Zadeva: Dopolnitev vloge za nameravani poseg: Vgradnja nove talilne peči v podjetju LTH Castings d.o.o., lokacija Škofja Loka – št. upravne zadeve: 35428-19/2024-2570-12 z dne 12.3.2025, prejeto 28.3.2025

Poročilo o vplivih na okolje dopolnjujemo glede na vaš poziv:

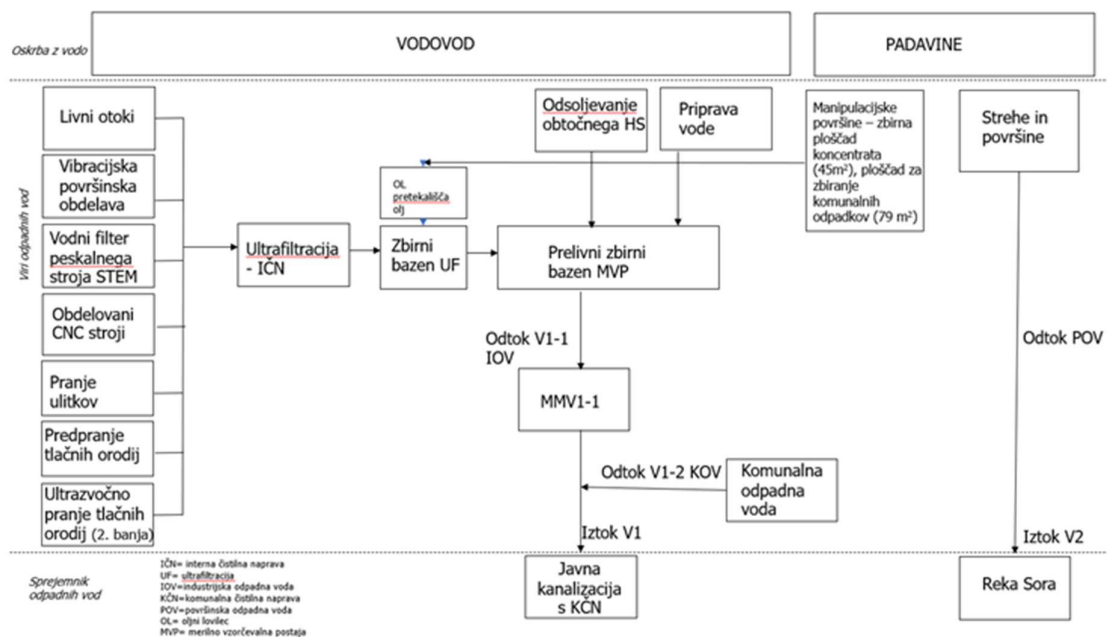
a) Ministrstvo na podlagi pregleda vloge ugotavlja, da se v celotnem poročilu o vplivih na okolje ponavljajo neskladni podatki o načinu odvajanja odpadnih vod v obstoječem stanju (ni skladno z okoljevarstvenim dovoljenjem št. 35407-3/2006-8 z dne 1. 7. 2009, spremenjeno z odločbo št. 35406-33/2013-7 z dne 23. 6. 2015 in odločbo št. 35406-6/2016-7 z dne 5. 9. 2016; v nadaljevanju OVD). Nadalje ni jasno, ali bodo v okviru nameravanega posega nastajale povečane količine industrijske odpadne vode. Navedbe so v več primerih kontradiktorne. Neskladnosti so naslednje:

1) Neskladnosti v odvajanju odpadnih vod glede na obstoječe stanje:

- industrijske in komunalne odpadne vode se odvajajo preko iztoka V1 v javno kanalizacijo, ki se zaključi s komunalno čistilno napravo Škofja Loka ter padavinska odpadna voda iz zbirne ploščadi komunalnih odpadkov in iz manipulativne zbirne ploščadi koncentrata se prav tako odvaja preko iztoka V1 v javno kanalizacijo s KCN Škofja Loka
- industrijske in komunalne odpadne vode se odvajajo preko iztoka V1 v javno kanalizacijo, ki se zaključi s komunalno čistilno napravo Škofja Loka ter padavinska odpadna voda se z utrjenih površin odvaja preko iztoka V2 v reko Selško Soro

Ministrstvo vas nadalje poziva, da vlogo dopolnite s shemo razvoda industrijske odpadne vode, komunalne odpadne vode in padavinske odpadne vode (z lokacijami iztokov in merilnih mest), iz katere bo razvidno obstoječe stanje in stanje po izvedbi nameravanega posega.

V poročilu o vplivih na okolje je opisano stanje odvodnjavanja odpadnih vod, ki je dejansko na lokaciji. Na iztok V1 se vodijo industrijske odpadne vode (odtok V1-1) in komunalne odpadne vode odtok (V1-2.) Poleg tega se padavinska odpadna voda iz zbirne ploščadi komunalnih odpadkov (velikosti 79 m²) skupaj s padavinsko odpadno vodo iz manipulativne površine zbirne ploščadi koncentrata (velikosti 45 m²) odvaja preko oljnega lovilca pretakališča olj v zbirni bazen UF. Od tod se nivojsko prečrpava v interno kanalizacijo tehnološke vode do prelivnega zbirnega bazena pred merilno vzorčevalno postajo (MVP). Tam se združi s komunalno odpadno vodo in se preko iztoka V1 odvaja v javno kanalizacijo, ki se zaključi s komunalno čistilno napravo Škofja Loka.

Vse ostale padavinske odpadne vode iz lokacije pa so speljane v iztok V2, ki gre v reko Soro.

Glede na to, da stanje odvodnjavanja odpadnih vod ni takšno kot je v veljavnem okoljevarstvenem dovoljenju, se je vložila vloga za spremembo okoljevarstvenega dovoljenja na MOPE, kjer se vodi pod št. 35432-9/2024-2570. Oljni lovilec iz točke 3.2.4 okoljevarstvenega dovoljenja je bil ukinjen, kar je razvidno tudi iz sklepa ARSO številka 35409-13/2021-2 z dne 10.06.2021. Tudi ta sprememba je obravnavana v vlogi za spremembo okoljevarstvenega dovoljenja.

Spodnja shema prikazuje dejansko stanje, ki je tudi predmet vložene vloge za spremembo okoljevarstvenega dovoljenja.

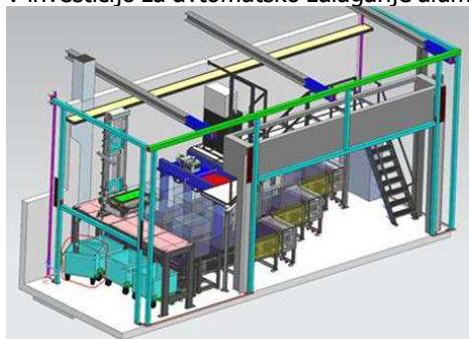
Iz dokumentacije in iz Poročil 2022, 2023 in 2024 ni razvidno, kaj se je na napravi spremenilo v primerjavi z letom 2019, da se je hrup tako zmanjšal, da je kar naenkrat prešel pod prej dolga leta presežene mejne vrednosti za III. območje varstva pred hrupom. Sami ste sicer v umiku vloge št. 35428-26/2022-2550 zapisali, da sanacija na področju hrupa še ni končana in da boste novo vlogo vložili takoj, ko bo sanacija končana in bodo opravljene meritve. Ministrstvo vas zato poziva, da podrobno opišete sanacijo na področju hrupa in za svoje navedbe predložite dokazila. Učinkovitost teh ukrepov mora biti razvidna iz Ocene obremenjenosti okolja s hrupom, skladno s tretjim odstavkom 24. člena Uredbe o mejnih vrednostih kazalcev hrupa v okolju (Uradni list RS, št. 43/18 in 59/19). V Ocenah obremenjenosti okolja s hrupom sicer omenjate montažo dušilcev zvoka na izpuste, vendar ministrstvo predvideva, da bi lahko tako preprost ukrep že bil del Programa zmanjševanja hrupa št. LFIZ-20110036-FD z dne 20. 5. 2011. Pozivamo vas, da predložite omenjeni Program zmanjševanja hrupa št. LFIZ-20110036-FD z dne 20. 5. 2011.

Na podlagi vsega zgoraj navedenega ministrstvo ugotavlja, da obstoječe stanje hrupa na lokaciji nameravanega posega ni ustrezno pojasnjeno. Naprava je namreč na tej lokaciji v preteklosti že imela težave z zagotavljanjem mejnih vrednosti za III. območje varstva pred hrupom, predmet nameravanega posega pa je peč Striko AS104 z izpustom Z35, ki je dodaten izvor hrupa. Prav tako se prestavi peč Botta, ki bo vezana na nov izpust Z34, kar ima prav tako lahko vpliv na emisije hrupa.

V letu 2015 je v Odločbi spremembe okoljevarstvenega dovoljenja številka 35406-33/2013-7 z dne 23.06.2015, so bila znižane mejne vrednosti, ki pa so začele veljati konec prehodnega obdobja. Meritve so se izvajale kot je bilo predpisano v zakonodaji in sicer na 3 leta (2013, 2016, 2019). Iz meritev v letu 2019 je bilo ugotovljeno, da moramo izvesti sanacijo zmanjšanja hrupa na MM1 in MM3 do konec prehodnega obdobja. Pripravili smo sanacijski načrt in sicer ukinitve zastarelega peskalnega stroja Walter Trowal, ki je bil priključen na izpust Z29, ukinili zvočni signal na viličarjih z modrimi utripajočimi lučkami, sanirali zunanje transportne poti po katerih vozijo viličarji in investirali v avtomatsko napravo za prekladanje AL blokov.

V investicijo za avtomatsko zalaganje aluminijevih blokov je bilo investiranih več kot četr milijona eurov.

Po izvedenih ukrepih se je hrup na MM1 in MM3 bistveno znižal in sicer na MM1 se je znižal iz 51dBA na 47dBA, na MM3 pa se je znižal iz 50dBA na 47dBA.
